USAC N° 55/2023
GBC

SEGUIMIENTO AL INFORME FINAL N° 378,
DE 2022, SOBRE AUDITORÍA A LA
EJECUCIÓN DEL PROYECTO
“REPOSICIÓN DEL ESTADIO MUNICIPAL,
COMUNA DE SAN ANTONIO”, DE LA
DIRECCIÓN DE ARQUITECTURA REGION
DE VALPARAÍSO.

VALPARAÍSO, 31 de agosto de 2023

Foto N°1: Puertas inferiores de los camarines con sus bisagras desprendidas	Foto N°2: Puertas inferiores de los camarines con sus bisagras desprendidas

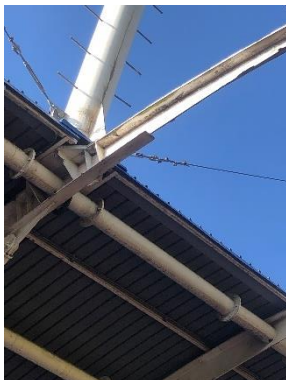
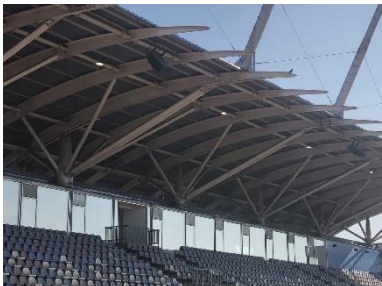
Lo anterior, fue confirmado en la visita de validación efectuada por personal de esta Contraloría Regional, el 13 de junio de 2023, en que no se observaron saltaduras, perforaciones, rayaduras, o desprendimientos de tiradores. No obstante, se constató que algunas puertas inferiores de los camarines se encuentran con sus bisagras desprendidas (fotografías N^{os} 1 y 2, del Anexo).

En virtud de que se corrigieron las deficiencias cuestionadas, se da por superada la observación, en el entendido que al momento de efectuar la recepción definitiva de la obra se exigirá la regularización de las bisagras desprendidas, lo que deberá ser verificado por la Unidad de Auditoría Interna de la DRAV.

Foto N°15: Presencia de corrosión en perfiles metálicos de portones.

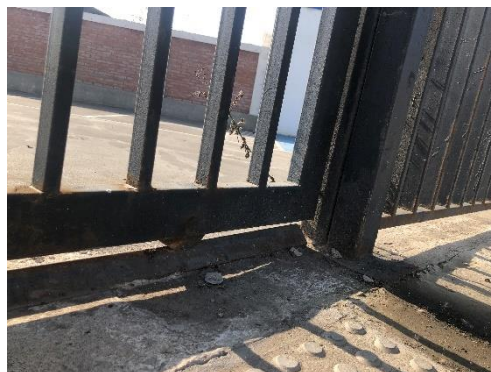
Sin perjuicio de lo anterior, durante la visita de validación efectuada a las instalaciones el 13 de junio de 2023, se constató que continúa existiendo corrosión en los perfiles de portones, bisagras, barandas, placas y mallas metálicas de los cierres perimetrales del recinto, en las rejas de la cancha principal y de pasto sintético, puertas microperforadas y correderas (fotografías N^{os} 11 al 16, del Anexo).

En consecuencia, no es posible dar por superada la observación, correspondiendo que la DRAV ejerza las acciones pertinentes para que los defectos indicados sean debidamente reparados y supervisados por la Inspección Fiscal, lo que deberá informar y acreditar a esta Contraloría Regional, cargando los medios de verificación pertinentes en el Sistema de Seguimiento y Apoyo CGR, en el plazo de 60 días hábiles.
